Projet de centrale photovoltaïque au sol sur la commune de SEGRIE
Mémoire de réponse à l'avis MRAe n° PDL-2023-7122 PDL-2023-7192
Date de saisine de l'Autorité environnementale : 05 juillet 2023

Demande de permis de construire :
Dossier N° PC 072 332 22 Z0004
Date du dépôt : 28 décembre 2022
Demandeur : SEGRIE PV
Représentée par Mathieu DEBONNET

SPV SEGRIE PV
55 Allée Pierre Ziller, Atlantis 2
06560 Valbonne - France
09 novembre 2023

Espacement entre tables

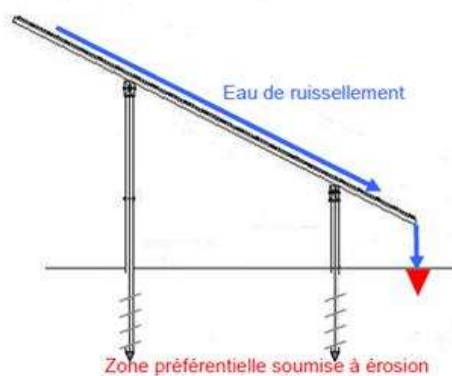
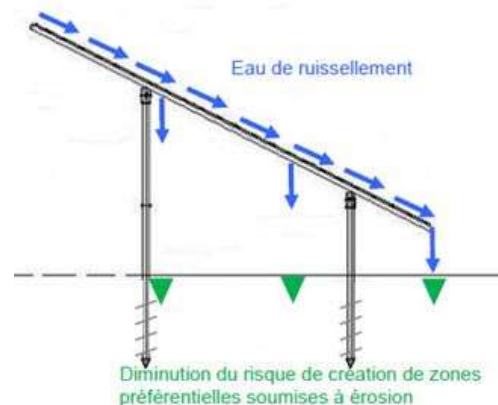
Recommandation N°2 : La MRAe recommande de compléter l'analyse des zones humides par une mise en évidence de leurs fonctionnalités et des espaces périphériques nécessaires à leur pérennité.

En effet, l'espacement de 2,5 m entre les tables permet une ré-infiltration locale directe des eaux ruisselant sur les panneaux.

De plus l'espacement de 2cm entre les lignes de modules contribue également à favoriser un écoulement intermédiaire des eaux ruisselant sur les panneaux, limitant ainsi la concentration des écoulements, et le risque d'érosion en pied de table (cf. cas n°2 du schéma suivant).

Cas n°1 : Panneaux joints les uns aux autres

Cas n°2 : Panneaux disjoints

La zone occupée par les panneaux n'est donc pas considérée comme imperméabilisante, les eaux se réinfiltrant au pied de chacune des structures.

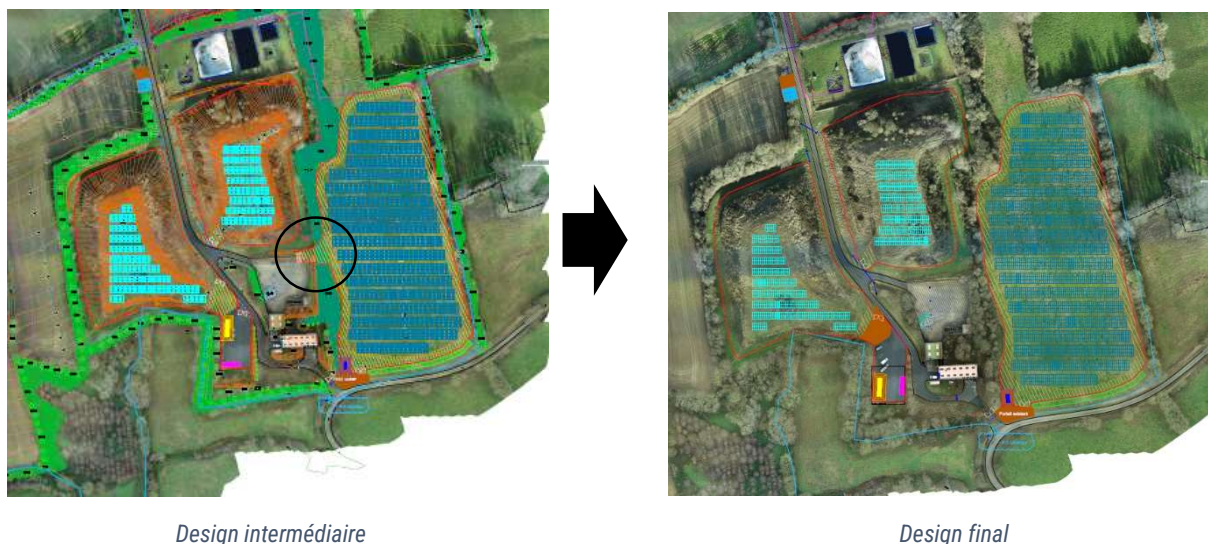
- d'apporter les précisions sur les mesures de réduction des impacts proposées nécessaires à l'appréciation de leur efficacité. Le cas échéant, il est attendu que ces mesures soient complétées,
- de compléter le dispositif de suivi en phase exploitation par la définition de valeurs cibles et des modalités de prise en compte en cas d'écart aux objectifs poursuivis.

- **Concernant les surfaces d'habitats concernées par des débroussailllements et déboisements :**

La centrale photovoltaïque s'implante en très grande majorité sur les anciens casiers d'enfouissements, ainsi que sur une prairie au sud-est du site.

Ainsi, la très grande majorité des haies, zones de fourrés et des boisements est évitée.

Toutefois, de petites portions de fourrés sont impactées ; la mise en place de la clôture autour de deux îlots de panneaux (l'îlot situé entre les bassins de traitement des lixiviats et les bâtiments, et l'îlot sud-ouest) entraînera la destruction d'environ 400 m² de fourrés (linéaire de clôture d'environ 350 m). Cela représente environ 4% de la surface totale de fourrés du site (9 290 m²).

MESURES TSE EN FAVEUR DU SONNEUR À VENTRE JAUNE

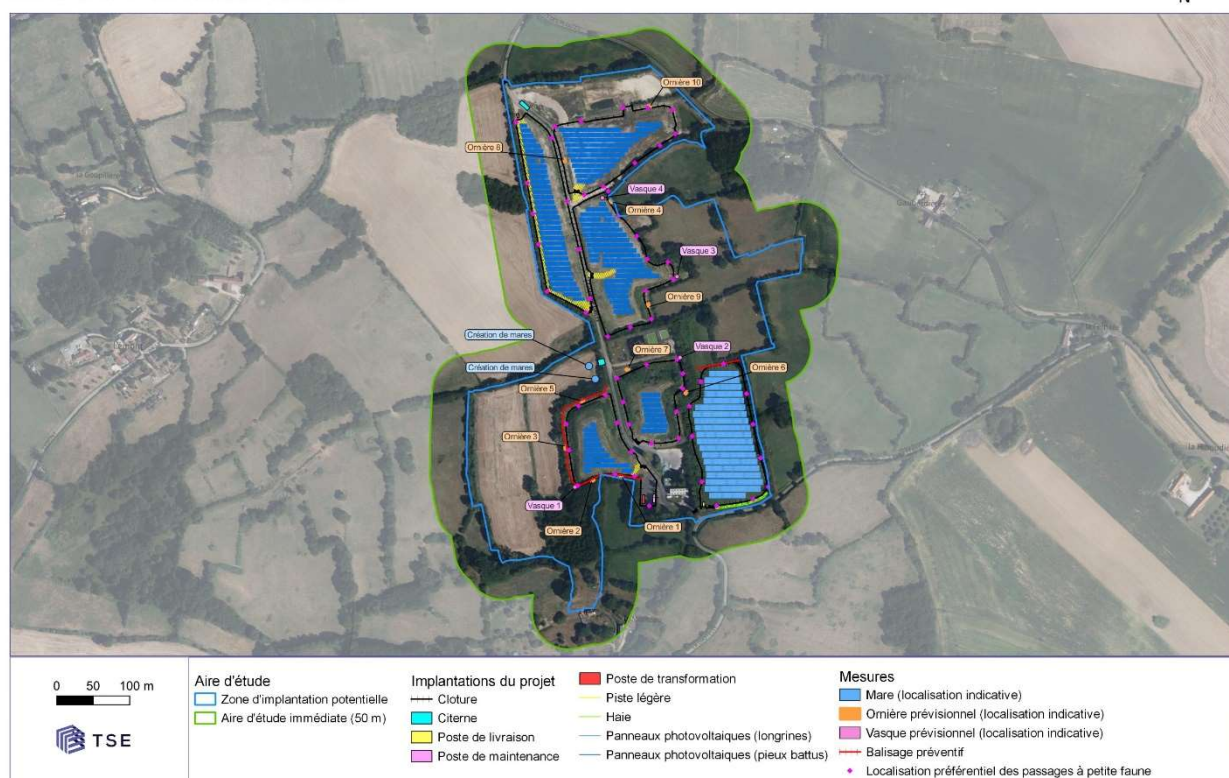
Recommandation N°7 : Compte tenu de la sensibilité du Sonneur à ventre jaune, la MRAe recommande de compléter la démonstration de sa prise en compte adaptée, en cohérence avec les actions menées par ailleurs pour sa conservation.

En complément de la mesure d'adaptation du planning de chantier, TSE pourra s'engager à n'être présent avec des engins « lourds » sur les zones de présence potentielle du Sonneur

uniquement en dehors des périodes d'activité biologique du Sonneur à ventre jaune, soit entre octobre et mars.

Ces zones de présence potentielle du Sonneur correspondent aux bas de talus en lisières de haies à l'ouest de l'îlot de panneaux le plus au sud-ouest, et à l'est de l'îlot de panneaux situé au nord de la zone des bassins de traitement des lixiviats.

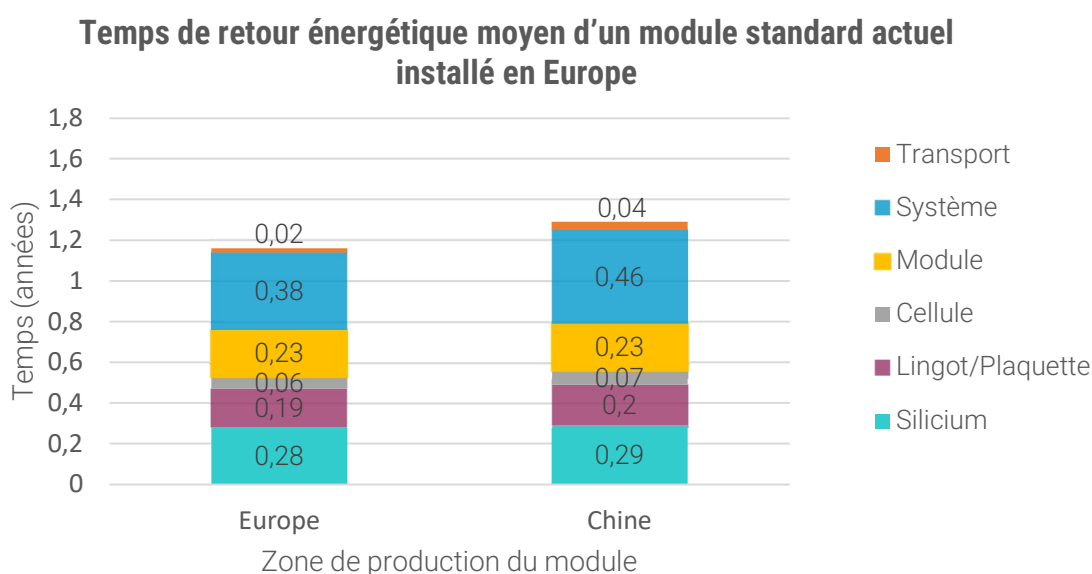
Recommandation N°8 : La MRAe recommande de compléter l'analyse du bilan des gaz à effet de serre du projet de parc photovoltaïque sur l'ensemble de son cycle de vie à partir d'une approche contextualisée.

TSE développe en interne une méthodologie plus approfondie que celle de l'ADEME pour évaluer plus précisément l'impact de chaque élément sur le facteur d'émission de ses centrales en initiant des premières démarches d'analyse de cycle de vie. Il en ressort au vu des éléments dont dispose TSE, que la grande majorité de l'impact carbone de la centrale est associée à la production de l'acier et des modules (cf. graphique ci-après).

NB : Les références utilisées pour les calculs correspondent aux facteurs d'émissions issus de la base V20 de l'ADEME pour l'acier brut, l'acier recyclé et pour les câbles. Pour les modules, le facteur d'émission est issu de l'évaluation carbone simplifiée de notre fournisseur mise en œuvre pour l'appel d'offre CRE, réalisé par un tiers indépendant.³

Extrait du zonage, avec superposition du plan masse de la centrale

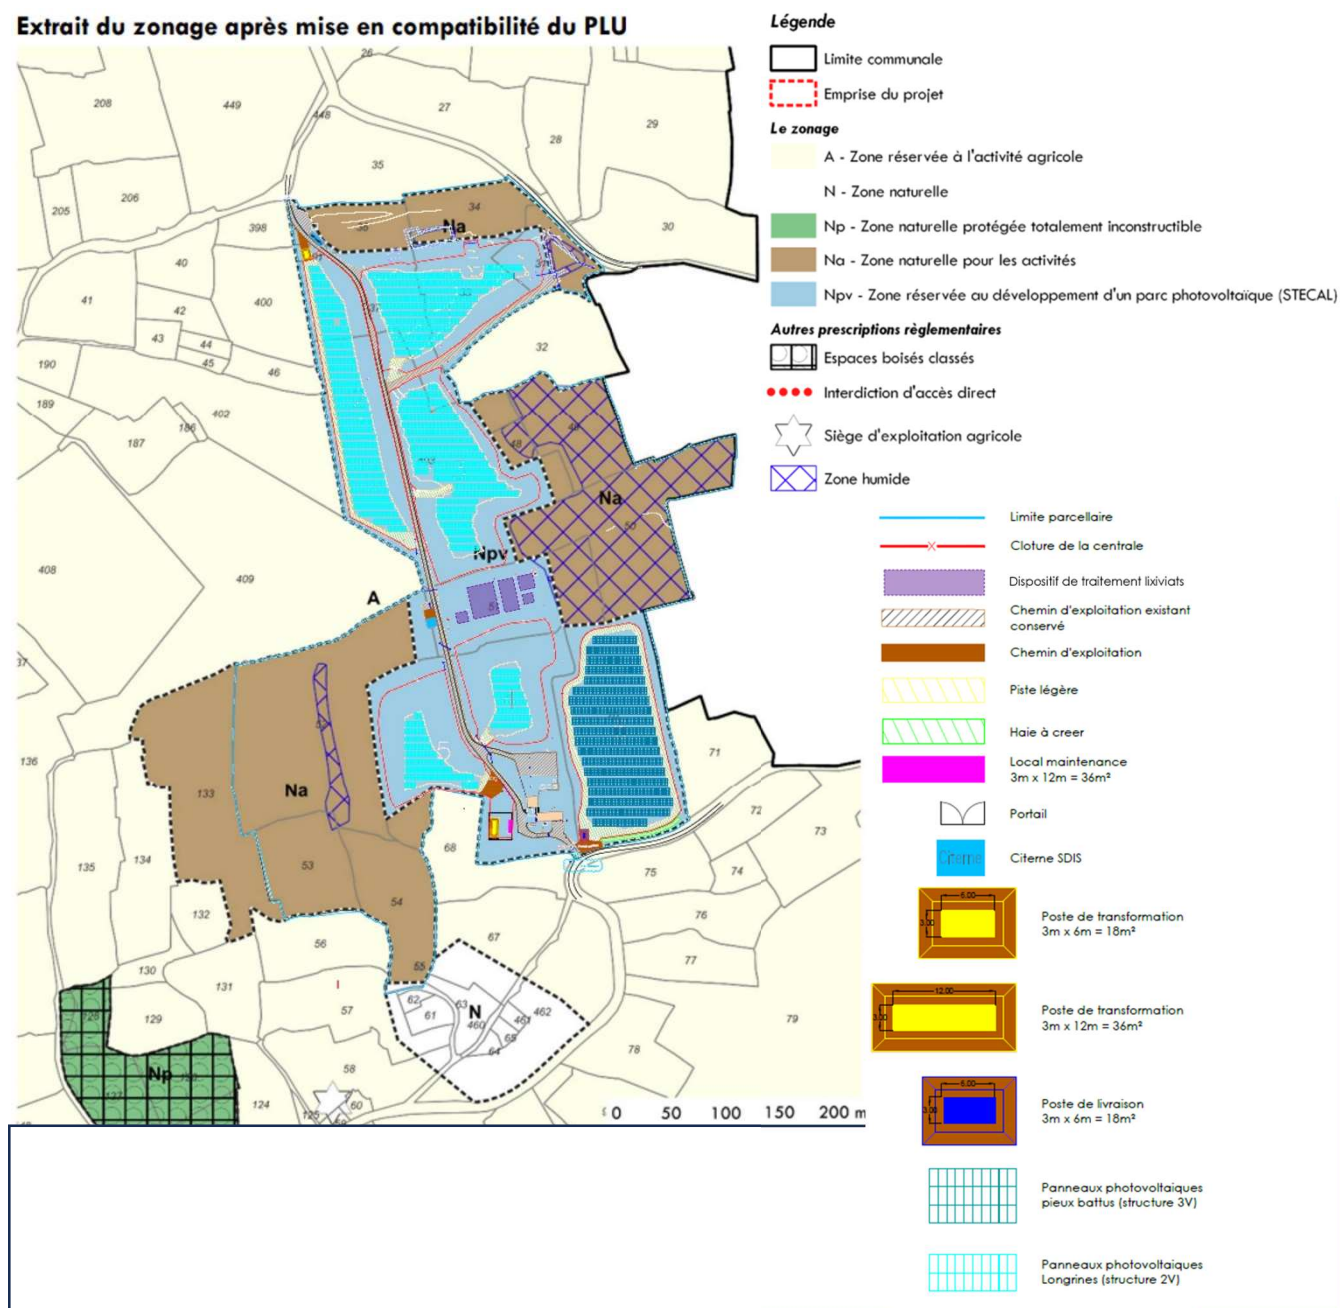
Recommandation N°9 : La MRAe recommande de profiter de la présente évolution du document d'urbanisme pour mettre en œuvre des outils offerts par le code de l'urbanisme afin de garantir la préservation à long terme des fonctionnalités écologiques globales de ce secteur riche (trames et/ou zonages protecteurs au sein du règlement graphique) en complément de la définition de la présente OAP.

Le plan ci-dessous superpose l'extrait de zonage après mise en compatibilité du PLU, ainsi que le plan masse de la centrale, afin de mieux représenter la délimitation qui a été retenue. Le secteur Npv, d'une surface de 10,67 ha comprendra notamment :

- Les surfaces clôturées de la centrale (soit 7,08 ha) ;
- Des éléments techniques du CET (bassins de traitement des lixiviats (entre la zone nord et la zone sud), plateformes imperméabilisées, anciens bâtiments situés entre les différents ilots de la centrale ;
- La route longeant le site et permettant de desservir les différents ilots.
